発電所構内の互層部（下部透水層）トリチウムの 地下水モニタリングの状況について

2022年6月20日

東京電力ホールディングス株式会社

【第70,77回 特定原子力施設 監視・評価検討会コメント】

発電所構内の互層部（下部透水層）の分析結果<トリチウム>

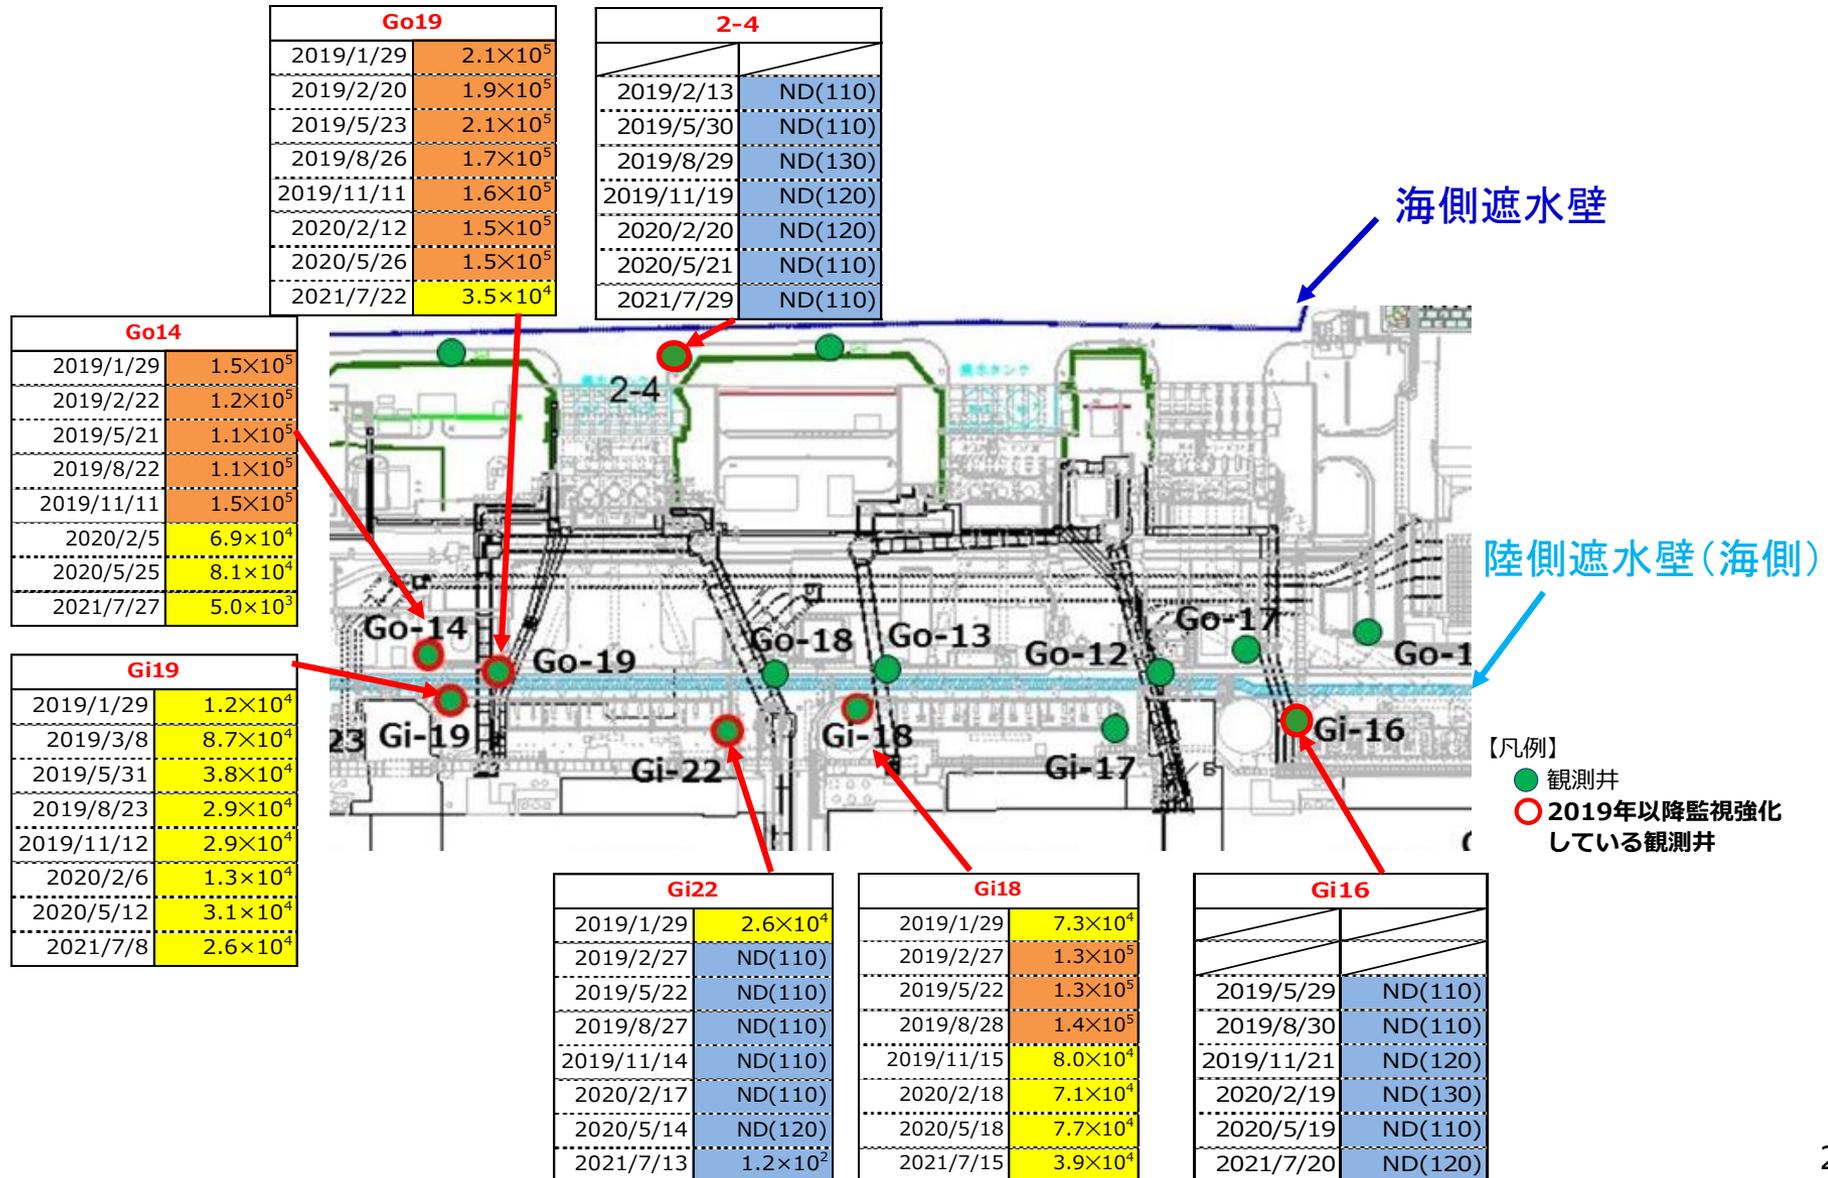
検出されたトリチウムが新たに建屋から漏れ出したものか監視を継続するとともに、網羅的・システマチックな測定を行うことを検討すること。

- ✓ 観測井Gi19及びGi18は、一時的に 1×10^5 Bq/L程度に増加したが、至近の測定結果では 3×10^4 Bq/L程度に低下している。
- ✓ 観測井Gi19及びGi18から距離が離れている観測井Gi16は、検出下限値未満が継続している。

- ✓ 観測井Go14とGo19について、当初 10^5 オーダーに対して、最近はそれぞれ 10^3 オーダー、 10^4 オーダーまで低下傾向がみられている。
- ✓ 観測井2-4については、当初から検出下限値未満で推移している。

以上のように、下部透水層のトリチウムは、事故時に建屋から上部透水層へ漏洩したものが、建屋周辺環境の変化により移流してきた可能性が考えられるが、現在は変化がないことから、新たに建屋からの漏れはないと考えられる。

- ✓ 現状と同様に1年に1回とする。(2022年度は、7月頃実施予定。)
- ✓ 濃度に変化が確認された場合は、採取頻度の見直しを検討する。
